# ENQUÊTE PUBLIQUE

**DEMANDE D'AUTORISATION ENVIRONNEMENTALE PRÉSENTÉE  
PAR LA SOCIÉTÉ BEGE TRAVAUX PUBLICS LOCATION (SBTPL)  
POUR L'EXPLOITATION D'UNE CARRIÈRE DE MATÉRIAUX  
ALLUVIONNAIRES ET BASALTIQUES ET D'UNE INSTALLATION  
MOBILE DE TRAITEMENT DES MATÉRIAUX AU LIEUDIT "LE  
SYNDICAT" – PARCELLE CR n°177 SUR LE TERRITOIRE DE LA  
COMMUNE DE SAINT PIERRE**

**Du 17 novembre 2021 au 17 décembre 2021 inclus**

**Commissaire enquêteur: Monsieur SCHIETTECATTE Jean-Pierre**

Planche 1 : Positionnement envisagé de l'installation de traitement des matériaux au démarrage de l'exploitation .....	46
------------------------------------------------------------------------------------------------------------------------	----

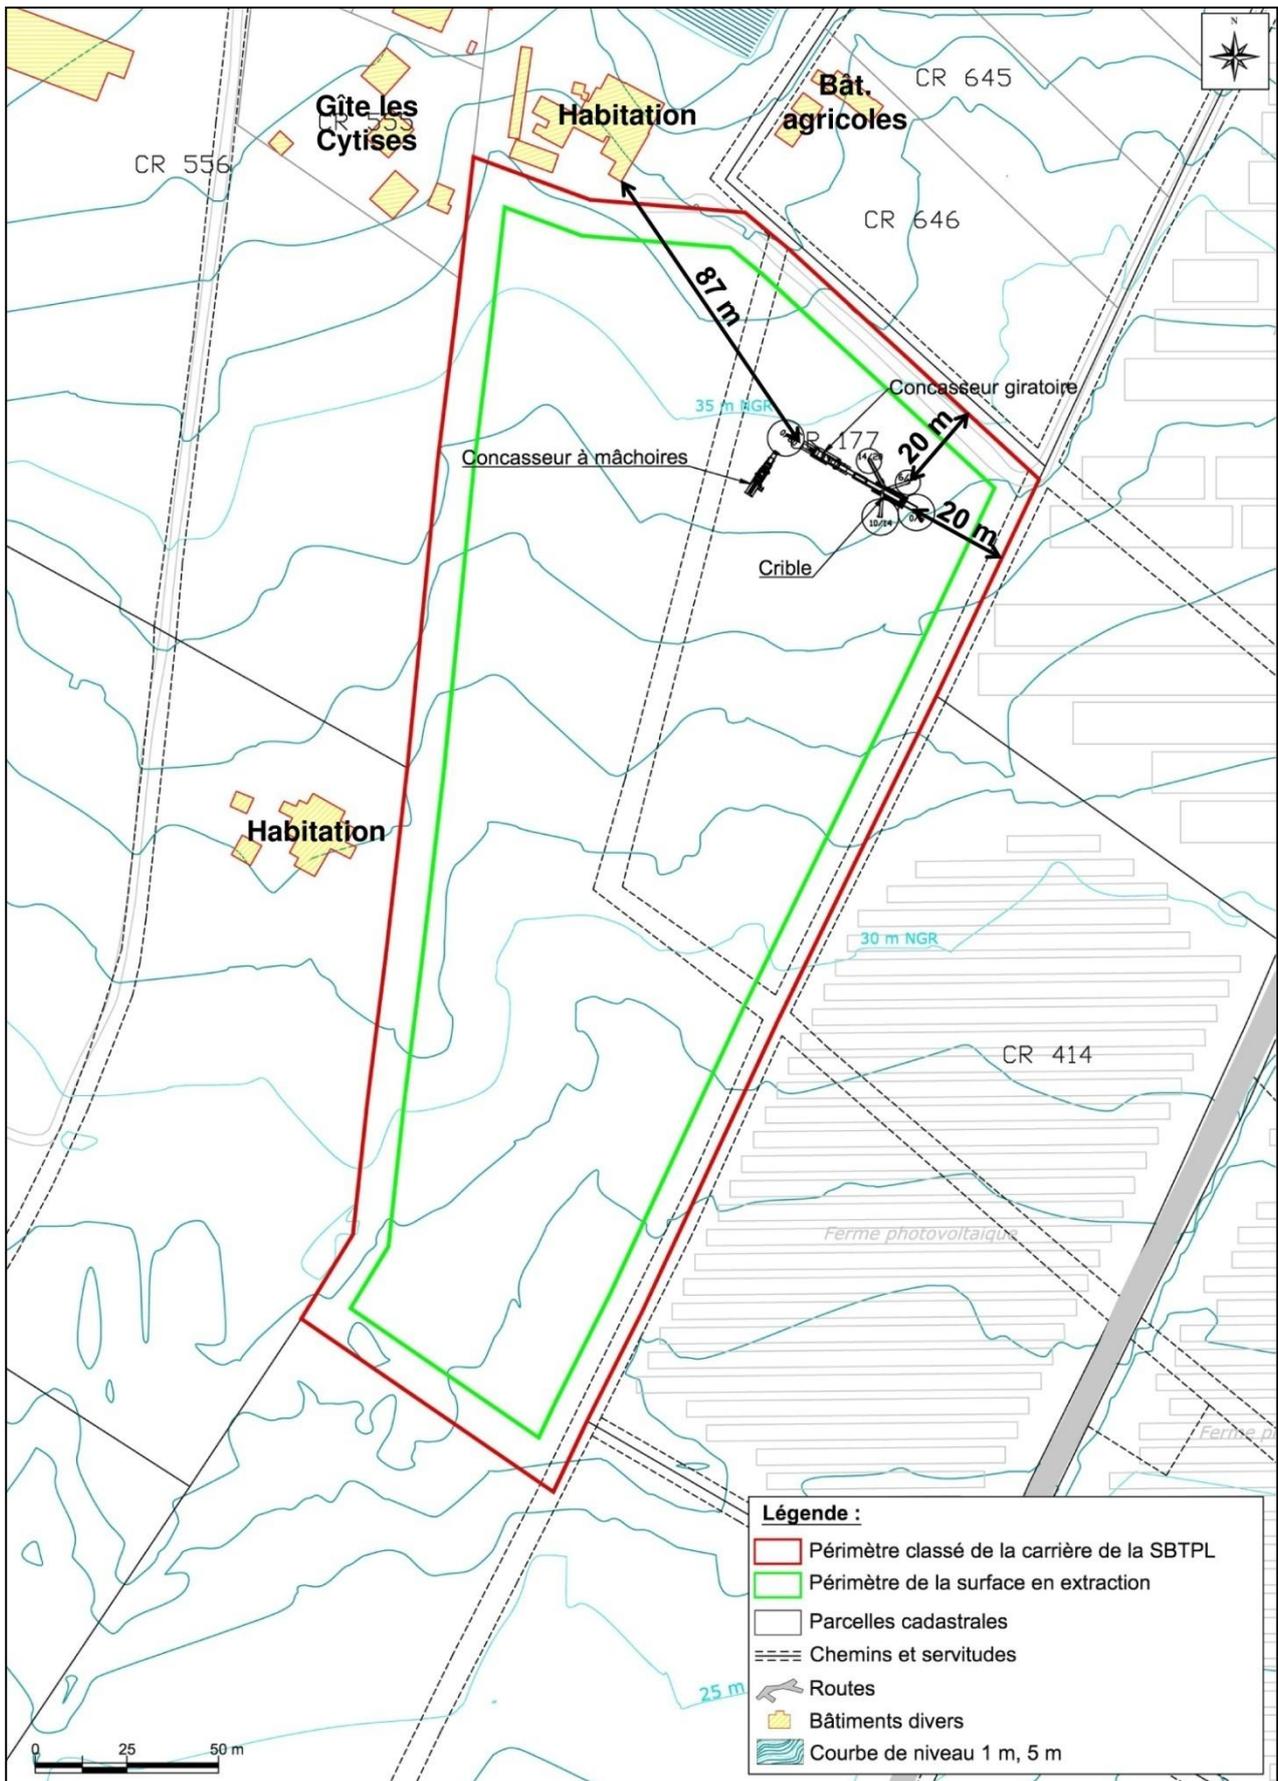
**Observation n°7**

*Le projet d'arrêté municipal autorisant l'utilisation d'une installation mobile de traitement primaire des matériaux stipule que les engins mobiles de traitement devront être positionnés à une distance minimale de 30 mètres des constructions à usage d'habitation.*

*Cette obligation sera-t-elle respectée, surtout au début de l'exploitation ?*

Dans la réponse aux remarques du 2<sup>ème</sup> avis de l'ARS-OI (Cf. Addendum), il est indiqué que les engins de traitement des matériaux seront positionnés à 30 mètres minimum du périmètre classé. La plus proche habitation étant localisée à 4 mètres minimum du périmètre classé, la distance minimale prescrite par le règlement du PLU en zone Ama, sera respectée.

La Planche suivante présente le positionnement envisagée des engins de traitement au démarrage de l'exploitation. Dans cette configuration, l'installation mobile de traitement est positionnée à 87 mètres de la plus proche habitation (maison du propriétaire de la parcelle du projet, CR n°177).
